## SOTTOPASSO VITTORIA via

# 0516

### Descrizione prestazionale dell'intervento

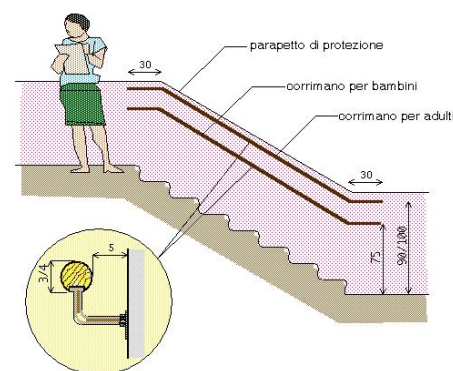
Corrimano di dimensioni inadeguate

**Sostituzione** del corrimano esistente con nuovo prodotto conforme alla normativa e alla prestazione richiesta. Nel caso di un uso da parte di persone adulte il corrimano dovrà avere preferibilmente sezione con diametro di mm 40, nel caso di maggior uso da parte di bambini il diametro non dovrà superare i 30 mm. I corrimani utilizzati da parte degli adulti saranno posti ad un'altezza compresa tra 90 e 100 cm, quelli utilizzati da parte dei bambini andranno posti a un'altezza compresa tra cm 60 e cm 75. In caso di utenza mista si consiglia l'utilizzo di doppio corrimano posto alle due altezze. Il corrimano dovrà essere prolungato di cm 30 oltre il primo e l'ultimo gradino. La distanza tra il corrimano e la parete dovrà essere compresa tra i 4 e i 5 cm. Perché le mensole di fissaggio al muro non costituiscano ostacolo sarà indispensabile posizionarle sulla parte inferiore del corrimano. Il materiale dovrà assicurare una presa sicura (anti-scivolo) ed essere gradevole al tatto.

Materiale suggerito: **Metallo**
